Техническа информация

008.2017

Зарядно устройство STIHL AL 300 – Тур 4850

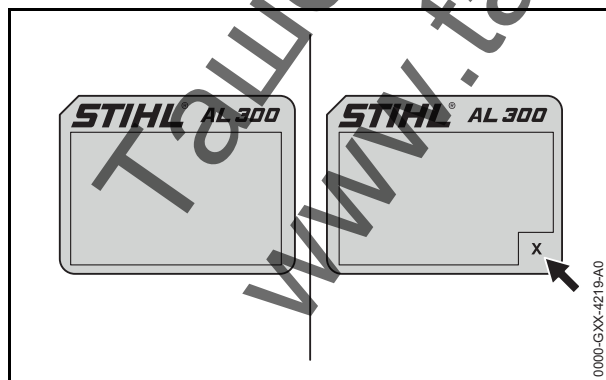
Занапред зарядното устройство AL 300 ще бъде оборудвано със сменяем захранващ кабел.

Захранващият кабел е сменяем, ако на фирмената табелка на долната страна на зарядното устройство откриете обозначението „X“:

отляво: Фирмена табелка без обозначение „X“:
захранващият кабел не е сменяем

отдясно: Фирмена табелка с обозначение „X“:
захранващият кабел е сменяем
